委員質問・意見等

第 133 回定例会（7 月 2 日）受付分

安田層（古安田層）等に関する質問

武本 和幸

2012.08.10

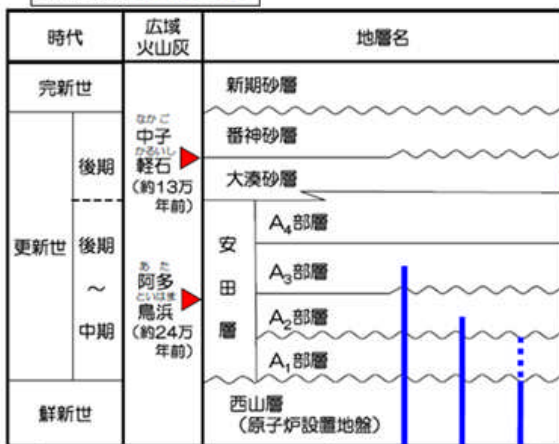
2014.4.18 までは安田層の A1~A2 は不整合、A2~A3 は整合（一部不整合）、A3~A4 は整合、A4~大湊砂層は指交とされていた。それが、2014.9.27 には、A1~A4 間の変更はないが、A4~大湊砂層は不整合に変更された。そして、2014.03 のリーフレットでは、A1~A4 の区分がなくなった。

質問 2-1 A4 層と大湊砂層の間は、2012.4.18 まで指交とされていたが、2014.9.27 以降は不整合とされた。指交と判断した根拠は何か。不整合と変更した理由は何か。何時の調査結果で変更したのか。

東京電力 2013.09.27

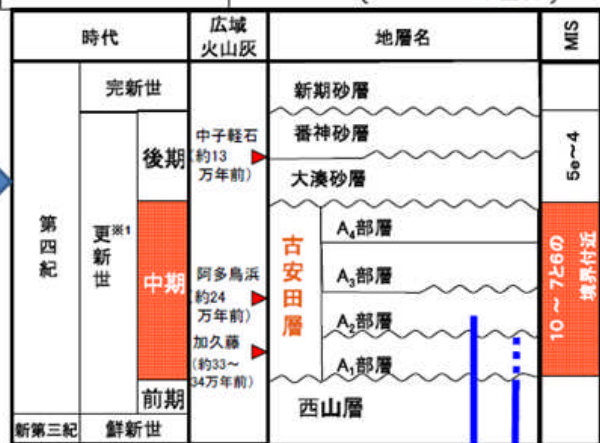
2013.4.18 と 9.27 の間に、何か調査した結果、整合から不整合に変えたのか。4.18 の調査結果の解釈で変えたのか。
